改善箇所説明図

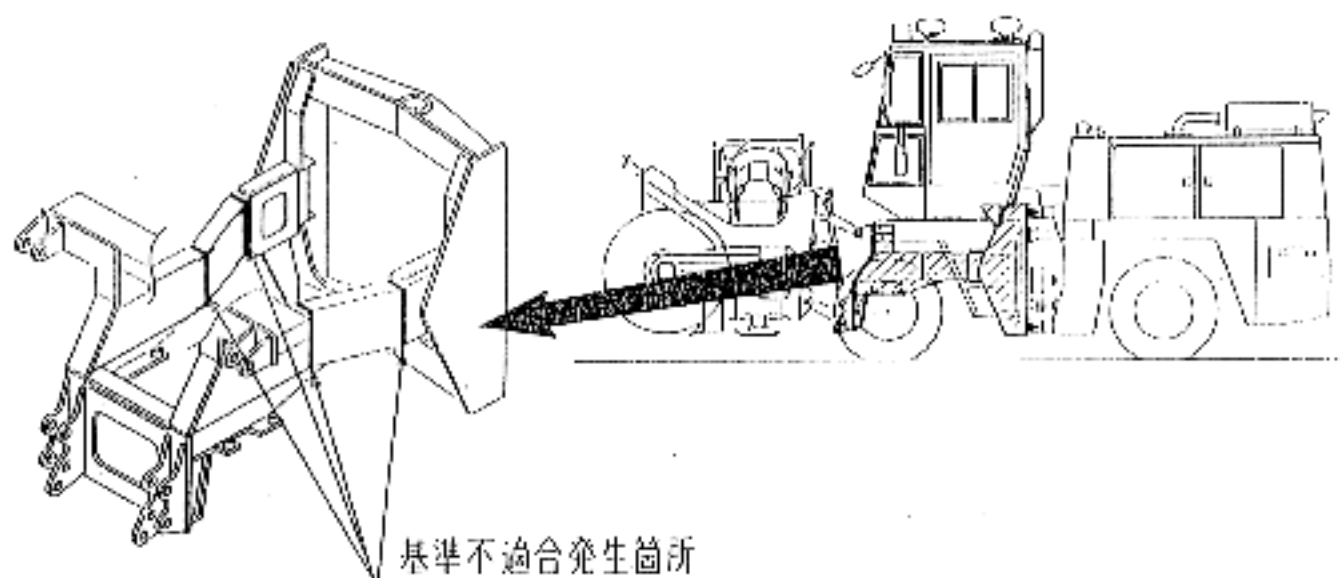
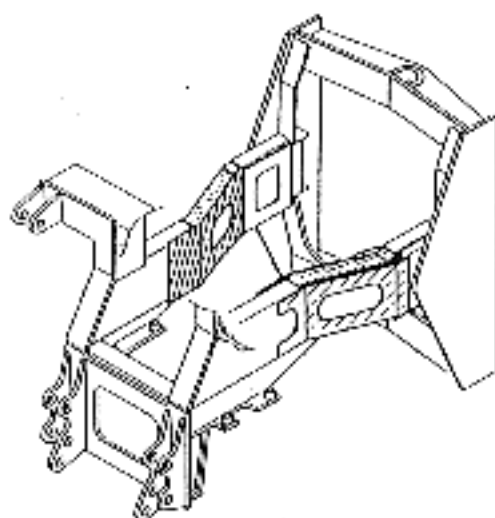
車枠前部の溶接が不適切なため、そのままの状態で使用を続けると、車枠に亀裂が発生し、最悪の場合、車枠が切断し、走行不能となるおそれがある。

全車両点検し、当該車枠に亀裂の発生しているものは、補修溶接を行なった後に補強部材を追加する。又、亀裂の発生していないものは、補強部材を追加する。

- ① 部材の補修溶接
 ② 補強部材の追加
 〰〰〰は補強部材
